工程暂停令

工程名称：浙江富日泰轴承有限公司 11.5MWp 分布式光伏发电项目

编号：ZTJL-FRTG-001

问题清单

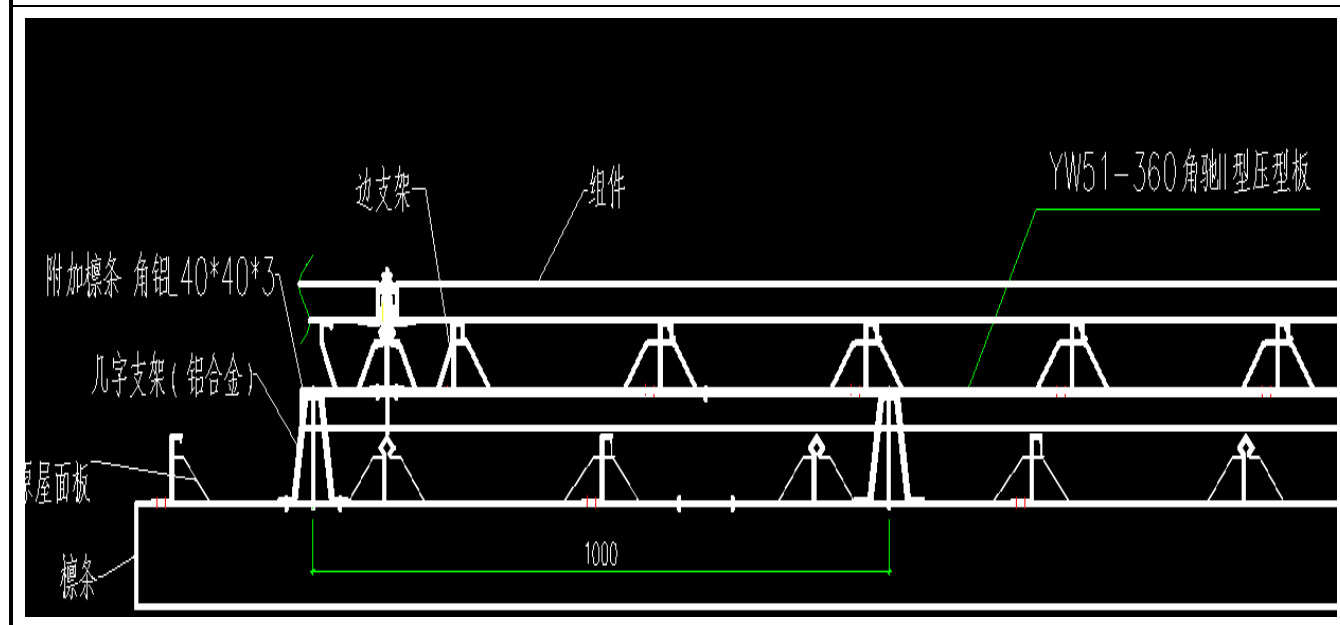
彩钢瓦较薄凹陷生锈开合断裂

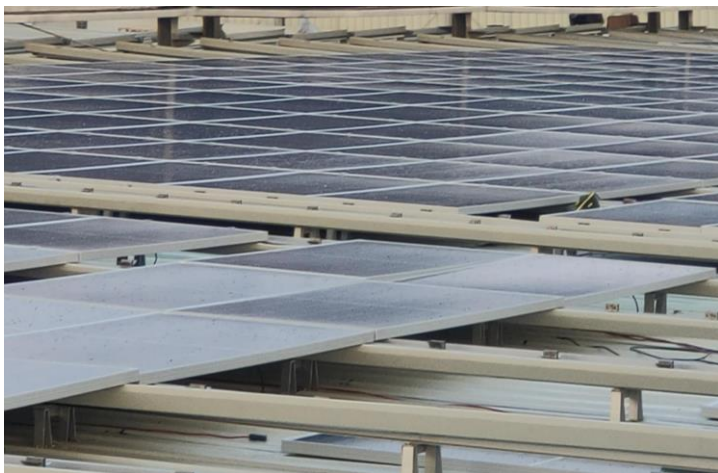
3、组件中间凹陷图片显示较明显
